**Verkeersveiligheidsaspecten van  
gezamenlijk gebruik passage  
Rijksmuseum door voetgangers en fietsers**

D-2011-2

Rapportnummer:	D-2011-2
Titel:	Verkeersveiligheidsaspecten van gezamenlijk gebruik passage Rijksmuseum door voetgangers en fietsers
Auteur(s):	Dr. ir. A. Dijkstra
Projectnummer SWOV:	C.09.07
Projectcode opdrachtgever:	80.99003
Opdrachtgever:	Rijksgebouwendienst, Ministerie van Binnenlandse Zaken en Koninkrijksrelaties.
Trefwoorden:	Pedestrian; cyclist; corridor (transp); layout; cycle track; pedestrian precinct; traffic; safety; Amsterdam; Netherlands; SWOV.
Projectinhoud:	Vóór de verbouwing van het Rijksmuseum werd de Museumstraat onder het museum gebruikt als passage voor fietsers, brom- en snorfietzers en voetgangers. Na de verbouwing zal het aantal voetgangers in de passage fors toenemen. Adviesbureau Goudappel Coffeng en de TU Delft hebben allebei een studie gedaan naar de doorstromingsaspecten van de verwachte situatie met grote aantallen fietsers en voetgangers. De SWOV is gevraagd om beide notities op hun merites te beoordelen en in het bijzonder de verkeersveiligheidsaspecten nader te bezien aan de hand van literatuuronderzoek. Dit rapport doet daarvan ve

Afbeelding 3.1. Bovenaanzichten van de drie onderzochte dwarsprofielen

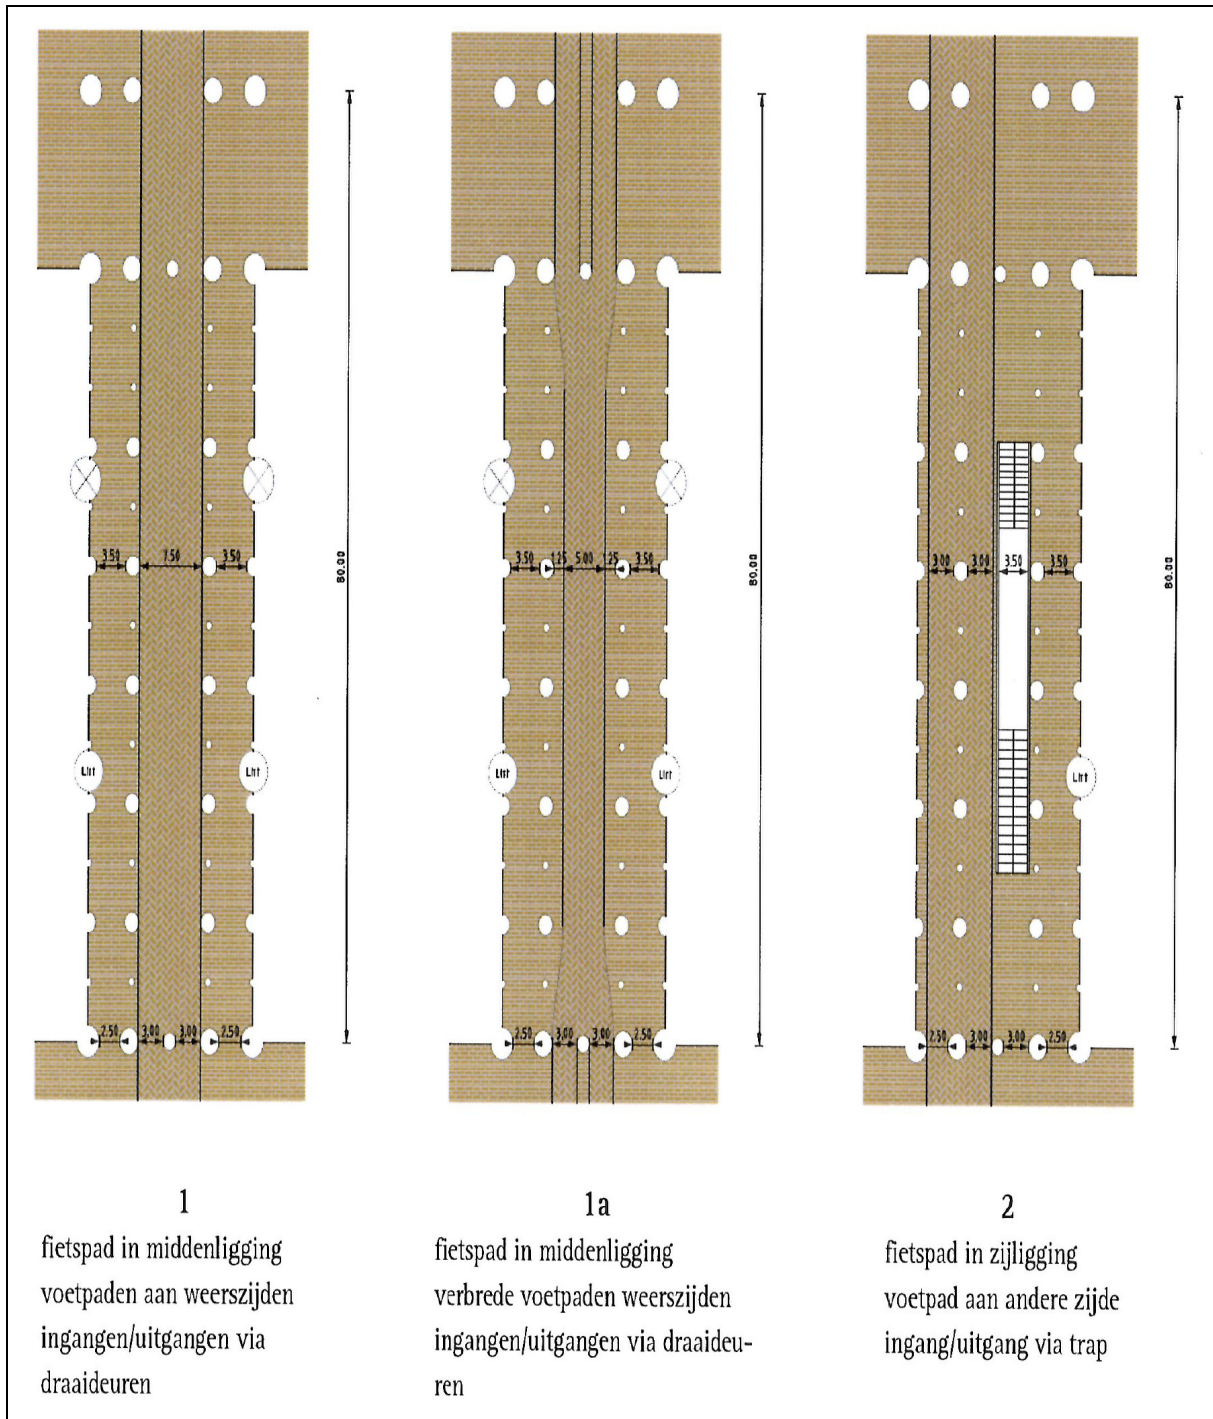
Het Rijksmuseum is gelegen in het voormalige stadsdeel Oud-Zuid. Dat stadsdeel heeft het bouwplan voor de verbouwing van het Rijksmuseum beoordeeld. Een onderdeel daarvan was de verkeerskundige toets die GC uitvoerde. Er zijn drie verschillende dwarsprofielen voor deze passage ontworpen en getoetst; zie *Afbeelding 3.1*. Profiel 1, met fietsers in de middendoorgang, is het door het stadsdeel beoogde en goedgekeurde profiel. De profielbreedte voor het fietspad is 7,50 m; ter hoogte van de kolommen is er tweemaal 3,00 m beschikbaar. In de andere twee profielen is minder ruimte beschikbaar voor fietsers:

- In profiel 1a is er 5,00 meter beschikbaar in het deel zonder middenkolommen.
- In profiel 2 is er over de gehele lengte tweemaal 3,00 m beschikbaar en bij enkele kolommen 2,50 m en 3,00 m.

Bij de berekening van de capaciteit gaat GC uit van publicatie 230 van CROW (2006). GC vermeldt daarbij de maatvoering van *vrijliggende fietspaden*. Dat is niet geheel juist omdat in de passage een *solitair fietspad* ligt. De juiste maatvoering voor een tweerichtingspad staat in *Tabel 3.1*.

GC heeft een lichte voorkeur voor profiel 1a ten opzichte van profiel 1 omdat fietsers meer naar het midden rijden en daardoor beter zicht hebben op voetgangers die vanachter een kolom willen oversteken. GC noemt bij profiel 2 het voordeel dat voetgangers en fietsers strikt zijn gescheiden; voetgangers behoeven niet meer over te steken. Profiel 2 geeft echter minder (bruikbare) profielbreedte voor fietsers, gezien de kolommen tussen de rijrichtingen op het fietspad.

De capaciteit van het fietspad is in alle ontworpen profielen aan de krappe kant, zeker ter hoogte van de kolommen die vlak langs of in het midden van het pad staan. Dit is alleen een veiligheidsprobleem als fietsers bij hoge dichtheden uit de koers raken en met een kolom in aanraking komen.

De capaciteit van het fietspad is in alle ontworpen profielen aan de krappe kant, zeker ter hoogte van de kolommen die vlak langs of in het midden van het pad staan. Dit is alleen een veiligheidsprobleem als fietsers bij hoge dichtheden uit de koers raken en met een kolom in aanraking zouden komen.

Omdat het (ook bij andere aannames) praktisch uitgesloten is dat fietsers en voetgangers van dezelfde delen van de passage gebruik kunnen maken, adviseert de SWOV om het fietspad geheel af te scheiden van de voetgangersgedeelten, bijvoorbeeld door een hekwerk. Op deze manier wordt verhinderd dat bij grote drukte het pad veelvuldig wordt overgestoken en wachtende bezoekers naar het fietspad uitwijken, en wordt de doorstroming van fietsers gewaarborgd.

Om eenzijdige ongevallen te voorkomen zou ter hoogte van de kolommen langs het fietspad een voorziening moeten worden aangebracht die verhindert dat fietsers tegen de kolommen aan kunnen rijden. Deze voorziening zou kunnen worden gecombineerd met de hiervoor aanbevolen afscheiding van het fietspad.
